FLEUR

Mémoire en réponse au courrier de synthèse du 8 décembre 2020
transmis par la Commission d'Enquête

Enquête Publique pour la Demande d'Autorisation de Création de l'INB FLEUR

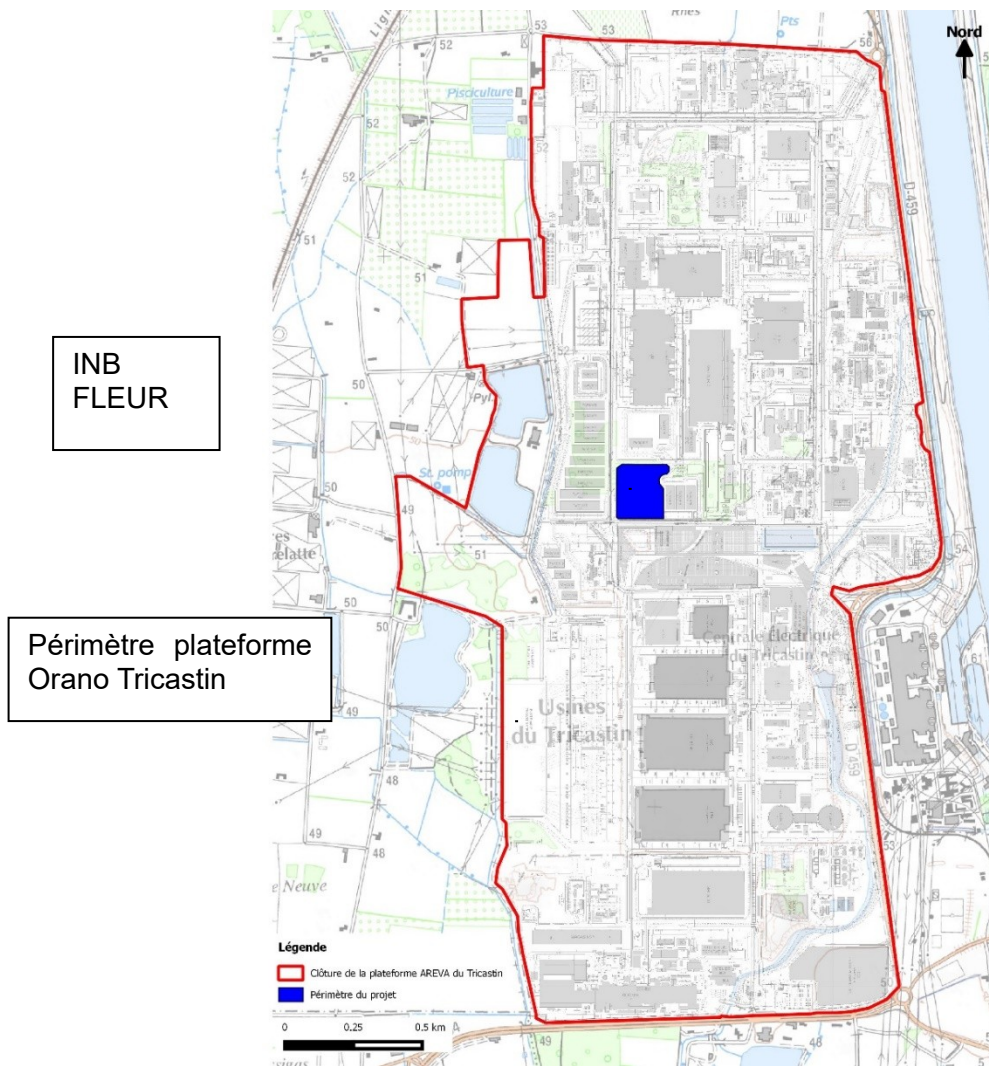
L'étude d'impact ne prend pas assez sérieusement en compte les dangers potentiels liés aux travaux, en particulier **les risques d'incendies**. Les études d'impacts du changement climatique dans la région⁵ rendent compte d'une augmentation des températures de 2 degrés en 50 ans et une poursuite de ce réchauffement jusqu'aux années 2050, ainsi qu'une exposition aux risques naturels potentiellement accrue. La Drôme est le département le plus sensible de la région aux risques de feux de forêts⁶.

Comme précisé dans le chapitre 2 « Description du projet et origine des effets » de l'étude d'impact, le projet FLEUR est localisé au sein de la plateforme Orano Tricastin, comme le montre la figure ci-dessous extraite du paragraphe 2.1.1.1 de ce même chapitre.

En conséquence, le risque incendie est faible, du fait notamment de l'absence de zones boisées comme en attestent les figures 30 « Cartographie de l'occupation agricole dans un rayon de 5 km autour de la plateforme Orano Tricastin en 2008 (Source : IRSN, 2008) » et 31 « Unités de végétation situées dans le périmètre rapproché de la plateforme Orano Tricastin (Source : ECOSPHERE, 2010) », figurant dans le chapitre 3 « Etat actuel de l'environnement » de l'étude d'impact.
